*Objet : Désignation du Commissaire enquêteur pour l'enquête publique du projet d'aménagement du quartier Le Nôtre, route du Pavé Blanc, soumis à étude d'impact*

**Avis délibéré**  
**de la Mission régionale d'autorité environnementale d'Île-de-France sur le projet d'aménagement du quartier du Pavé blanc situé à Clamart (Hauts-de-Seine)**

N°MRAe 2021 -1664

**FIGURE 4: ARBRES EXISTANTS (À GAUCHE) ET PROJÉTÉS (À DROITE), SOURCE : ÉTUDE D'IMPACT, P. 144**

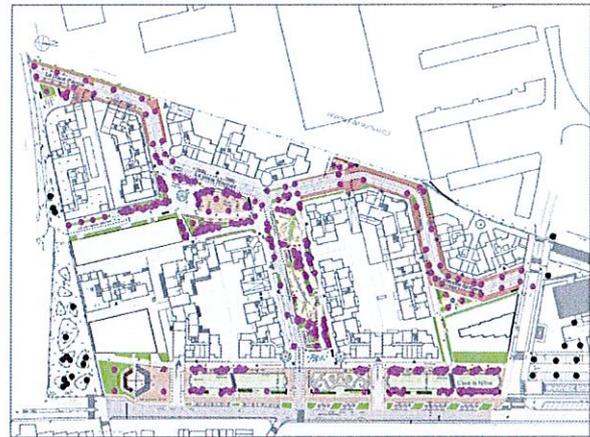
Or, si le projet prévoit une percée transversale favorable à ce corridor, l'étude d'impact ne propose aucun diagnostic du patrimoine arboré existant, se limitant à constater que « *les essences plantées sont peu diversifiées. On retrouve principalement des tilleuls, des platanes et quelques prunus* ».

Le projet prévoit la destruction de la totalité du patrimoine végétal, comptant notamment 170 arbres. L'objectif énoncé est de « *de modifier la morphologie urbaine et parvenir à désenclaver le quartier* » (étude d'impact page 144). En compensation, l'étude d'impact indique que le projet prévoit la plantation dans l'espace public de 290 arbres d'essences variées « *pour avoir une mixité d'habitat* ».

La MRAe considère toutefois que la plantation de jeunes arbres ne pourra égaler avant de nombreuses années la masse de sujets plus âgés. L'étude d'impact note d'ailleurs à cet égard en page 165 que « *la disparition directe et définitive des habitats et des espèces floristiques au droit des aménagements reste donc la principale*

**FIGURE 6: AUTOUR DU PROJET : LES CITÉS DES ANNÉES 1960 ET LE BOIS À L'EST, SOURCE GÉOPORTAIL**

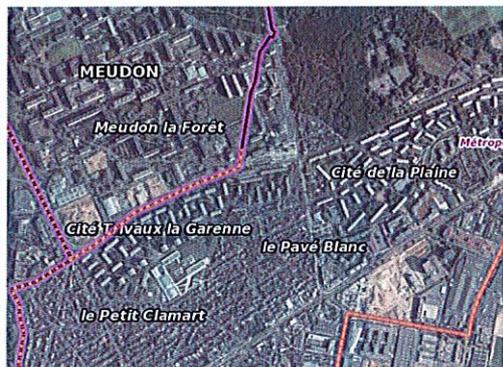
En matière de paysage urbain, l'étude d'impact indique en page 137 que « contrairement à l'urbanisme des années 70, qui implante des bâtiments en barres et tours sans tenir compte de la parcelle et des voies aux abords, le parti pris du projet est de recréer des îlots formés par de nouvelles voies ».

**FIGURE 7: IMAGE FIGURANT SUR LE SITE DE LA SPLA PANORAMA PRÉSENTANT LE FUTUR QUARTIER**

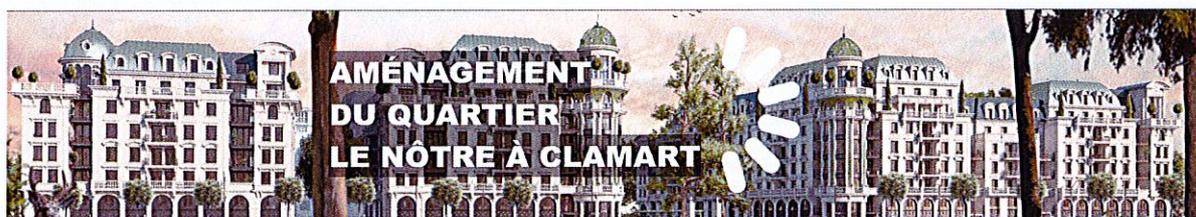
Une image figurant sur le site de la SPLA Panorama<sup>5</sup> (figure 7 ci-dessus) donne une idée de la transformation radicale recherchée par le projet<sup>6</sup>.

La rupture avec les quartiers voisins est donc importante et perceptible au stade du permis d'aménager, sans qu'aucune vue perspective ou indication ne permette d'apprécier comment seront gérées les transitions, notamment depuis la cité de Meudon-la-Forêt.

FIGURE 9: NOUE EXISTANTE SUPPRIMÉE PAR LE PROJET : PHOTO MRAE MARS 2021

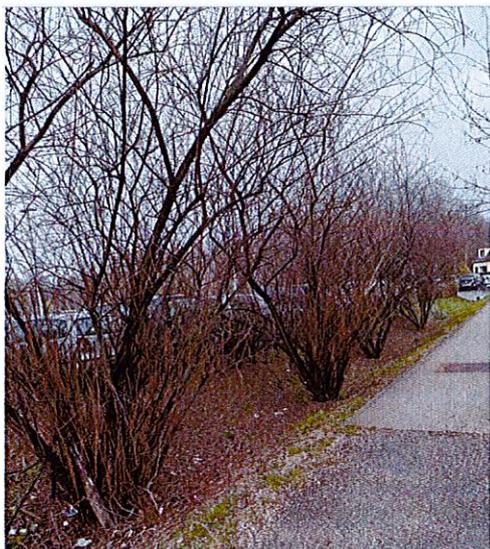
L'emprise au sol importante des nouveaux îlots et leur aménagement sur un à deux niveaux de parking induiront a priori une augmentation notable de l'imperméabilisation du site. Comme l'indique l'étude d'impact en page 23, « de nouvelles surfaces imperméabilisées seront créées, modifiant les écoulements naturels et augmentant sensiblement le coefficient de ruissellement. »

**FIGURE 13: PLAN DE PRINCIPE DES PARKINGS SOUTERRAINS, ÉTUDE D'IMPACT PAGE 132**

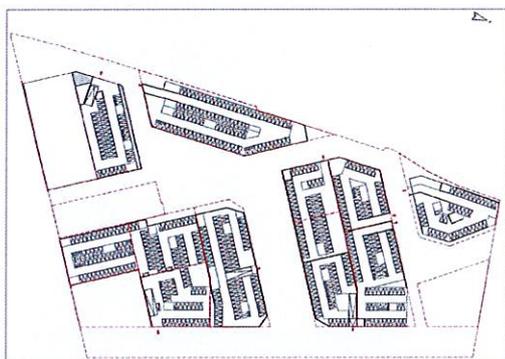
L'étude d'impact indique en page 23 que la plantation de 96 arbres est par ailleurs prévue « dans les îlots privés », sans que leur emplacement ne soit précisé à ce stade dans le dossier. La MRAe constate toutefois que les cœurs d'îlots seront entièrement occupés par les parkings souterrains, comme l'indique le plan de principe des parkings en page 132 de l'étude d'impact.

**FIGURE 14: LES DIFFÉRENTS PARTIS D'AMÉNAGEMENTS ÉTUDIÉS, SOURCE ÉTUDE D'IMPACT PAGE 130**

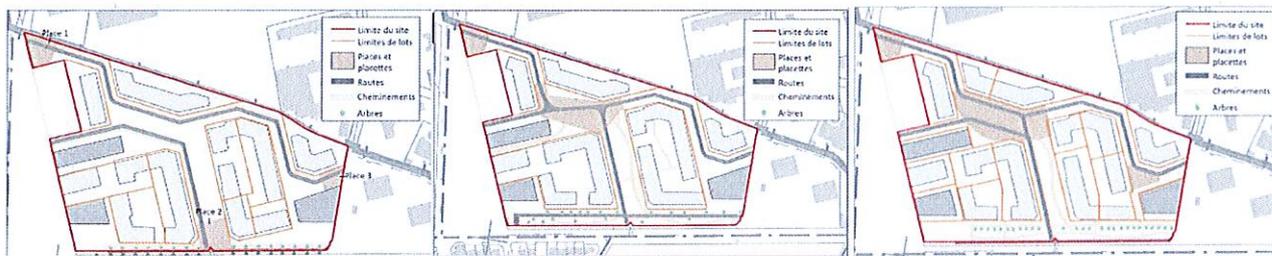
Différentes variantes de plans ont été soumises aux habitants et sont présentées en page 129 de l'étude d'impact, avec les problèmes identifiés pour chacune d'entre elles. Le parti de suppression totale des aménagements paysagers existants et de la totalité des bâtiments à l'exception des plus récents et celui de la densité arrêtée est toutefois systématique dans ces variantes, tout comme la configuration des îlots et l'orientation des bâtiments prévus. Leurs plans masse sont donc pour l'essentiel semblables, la seule variable étant la configuration de la trame viaire.
